改善箇所説明図

識別：改善実施済車には、車台番号近傍に外-3069 のステッカーを貼付する。

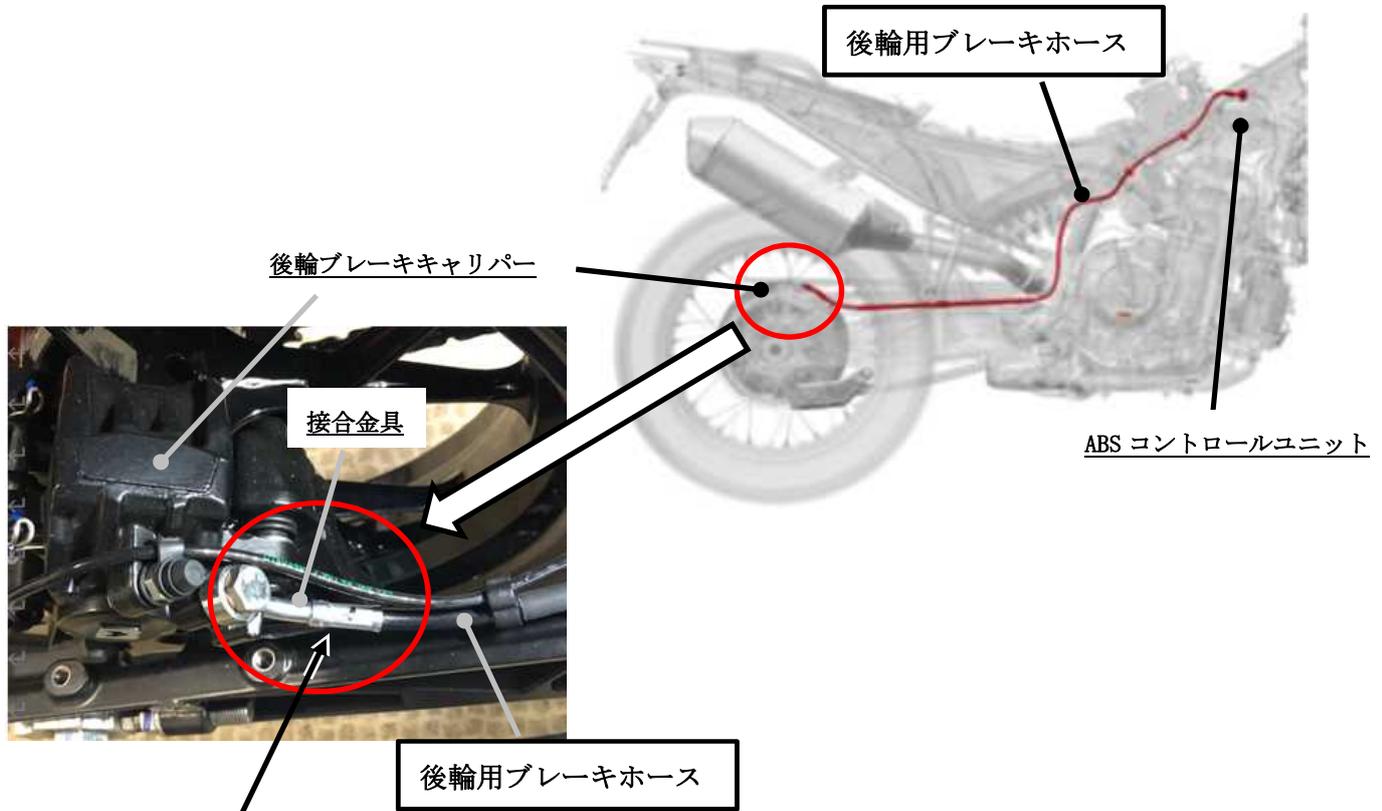
基準不適合発生不箇所（赤丸囲み部分）

後輪用ブレーキホースにおける後輪ブレーキキャリパーとの接合金具加締め部

後輪用ブレーキホースにおいて、製造時に使用材料が不適切なため、耐熱特性が不足しているものがある。そのため、車両走行時の後輪ブレーキの作動によりブレーキホースの接合金具加締め部が高温になると、ホース内部が損傷して詰まり、最悪の場合、後輪ブレーキが操作不能となるおそれがある。

全車両、後輪用ブレーキホースを対策品に交換する。
